Groupe scolaire Gaston-Dumont

Sécurité routière et accès sécurisés aux écoles

1 École maternelle : Entrées et sorties des enfants et parents

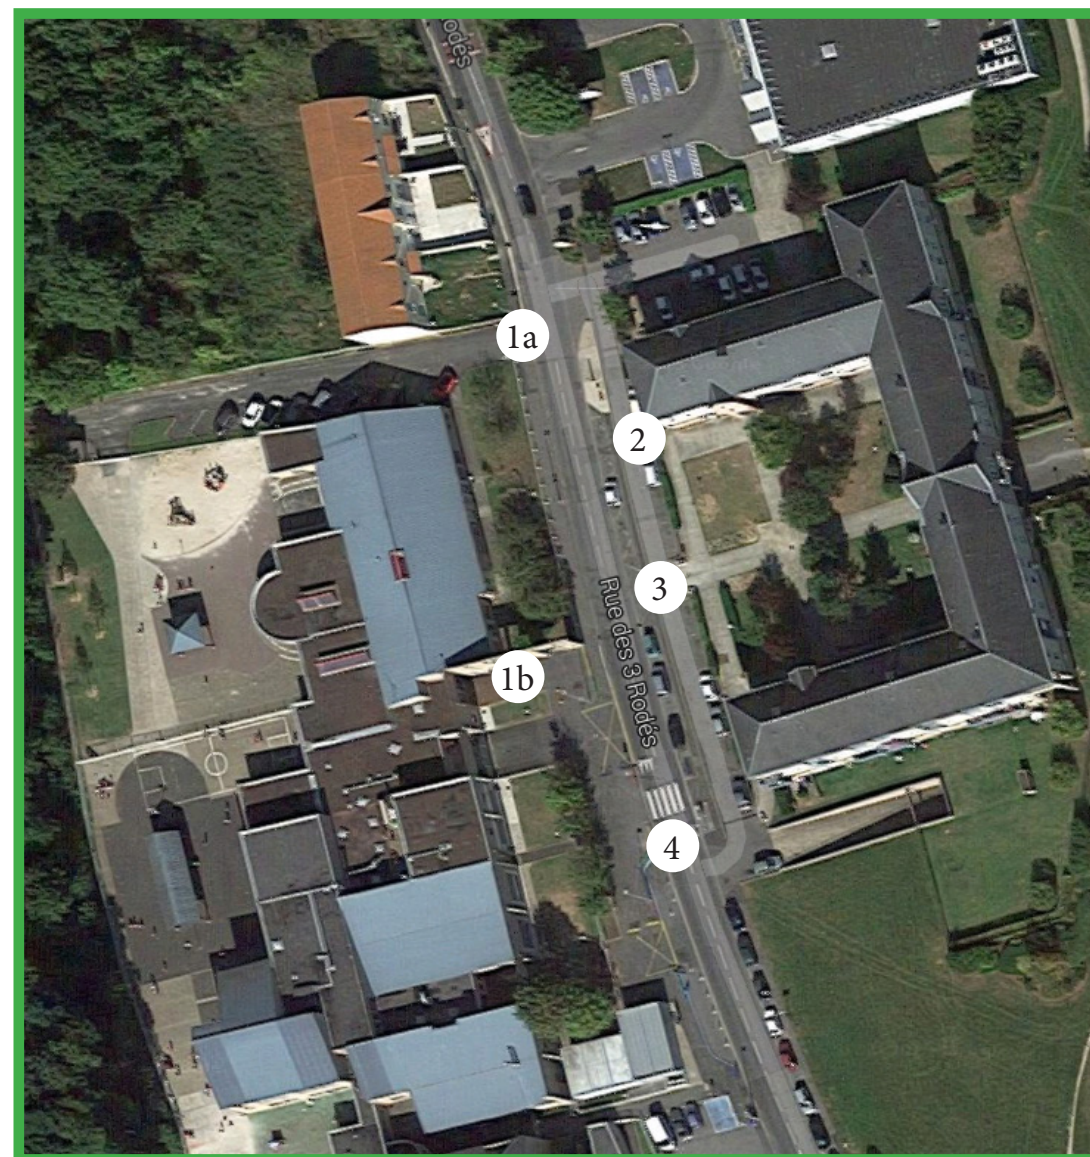
Problème : cet accès est dépourvu d'un passage piétons permettant une traversée sécurisée de la rue des 3 Rodés.

Problèmes :

- absence de trottoir bateau
- absence de passage piétons

La directrice suggère l'ouverture, coté parvis, d'un portillon qui desservirait les 3 classes coté rue, en lieu et place du passage par le portail du parking des enseignants.

Une différence de niveau entre le parvis et l'allée le long des classes nécessite l'aménagement d'une rampe et non pas de marche(s).

2 Allée

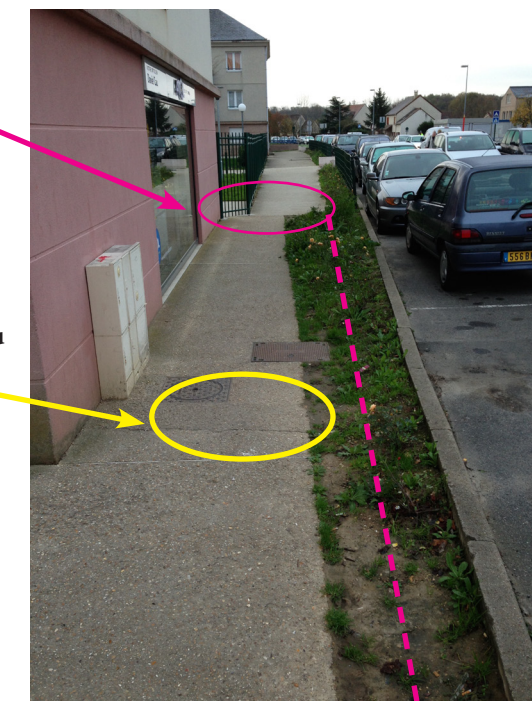
Le trottoir de contournement des commerces le long de la résidence se trouve resserré au niveau de la grille.

Passage difficile

Accumulation excessive d'eau en cas de pluie.

3 Contre allée

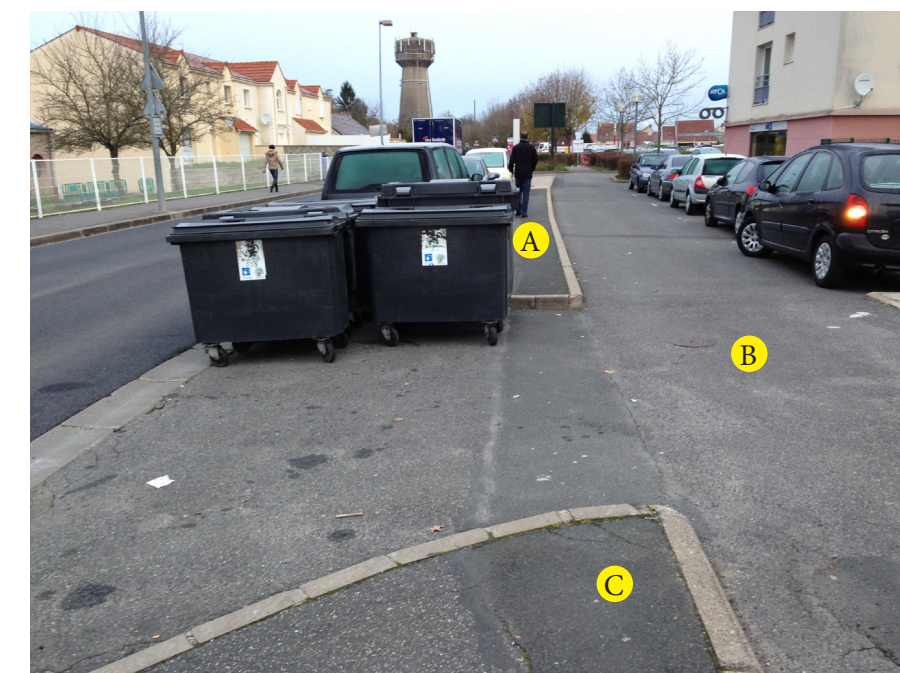
À chaque venue à l'école (matin, midi et soir) un grand nombre de personnes (à pieds, avec poussette, en trottinette, à vélo ou en fauteuil) emprunte un trottoir étroit^(A) ou à défaut la contre-allée^(B) se retrouvant alors face aux voitures.

- trottoir insuffisamment large pour se croiser
- absence de trottoirs surbaissés^(C)
